ENQUÊTE PUBLIQUE

Modification n°1 du PLUI-h

Dossier n° E22000038/38

**RAPPORT
D'ENQUÊTE**

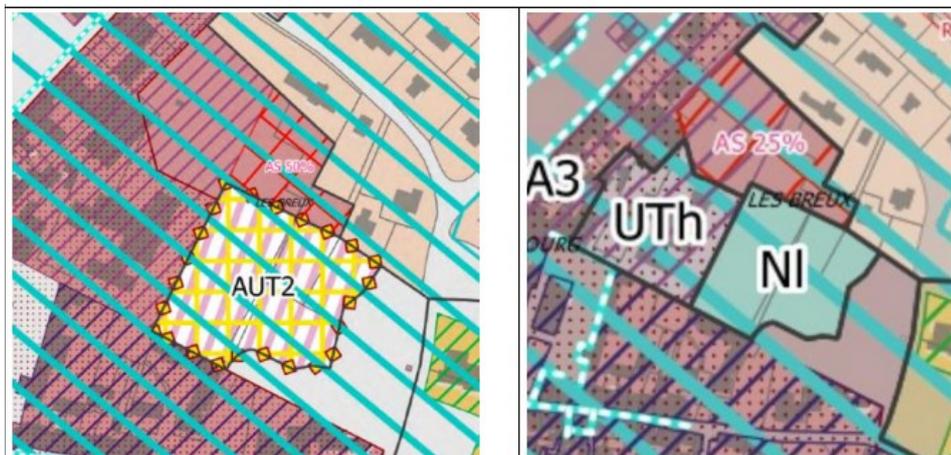
Concernant le tènement du Grand hôtel de Paris, ce site d'une surface d'environ 2,2 ha (dont 1,5 ha d'espace non bâti) est situé en centre-bourg de Villard-de-Lans. Il constitue un des derniers grands tènements du centre-bourg dont le parc participe au paysage et au cadre de vie des habitants. Le PADD stipule que « *Le cadre de vie de la CCMV, territoire de montagne, est porté par la forte présence du « vert » dans le tissu urbanisé : cette présence sera à préserver via la protection des espaces verts et le renforcement de la place du végétal dans le tissu bâti. Ce qui participera en parallèle au maintien des continuités écologiques via les secteurs urbanisés* », ce qui ne rend pas incohérent la proposition de déclassement

opérée par les élus, en lien avec le maintien de la qualité de vie et de ce secteur d'intérêt patrimonial pour Villard-de-Lans.

D'autre part, par sa localisation ce tènement se trouve enclavé et une urbanisation non encadrée de ce site entrainerait des problèmes d'accès et de circulation. Ce sont justement ces problématiques, complexes à anticiper, et sur lesquelles la commune n'était pas mûre en 2016-2019, qui avait conduit à un classement en urbanisation future (dont en gisement potentiel) complété d'un Périmètre d'attente de projet d'aménagement (PAPA). En effet, le gel temporaire de la constructibilité devait laisser le temps de réfléchir aux solutions d'aménagement sur le site. Or, l'évolution du contexte de sur attractivité du Vercors, le fait que l'hôtel dispose déjà d'un potentiel conséquent et aux conditions de réalisation également complexes sur la partie Nord de la propriété (zone UA3), laissant de larges possibilités d'optimisation du droit à construire pour les propriétaires, a conduit à un choix de déclassement du secteur d'urbanisation future. Le facteur patrimonial avec l'intérêt de préserver la vue sur le bâtiment du grand Hôtel de Paris depuis l'école et la zone de stationnement à l'est ont été un argument complémentaire, qui permet aussi de garantir la valorisation du bien historique en préservant le parc attaché à l'hôtel.

Ainsi pour répondre à la fois aux enjeux de production de logement abordable et de densification du centre-bourg mais également de maintien du cadre de vie et de la nécessaire prise en compte des problématiques de circulation, la CCMV et la commune ont modifié le classement sur ce secteur de 2,2 ha :
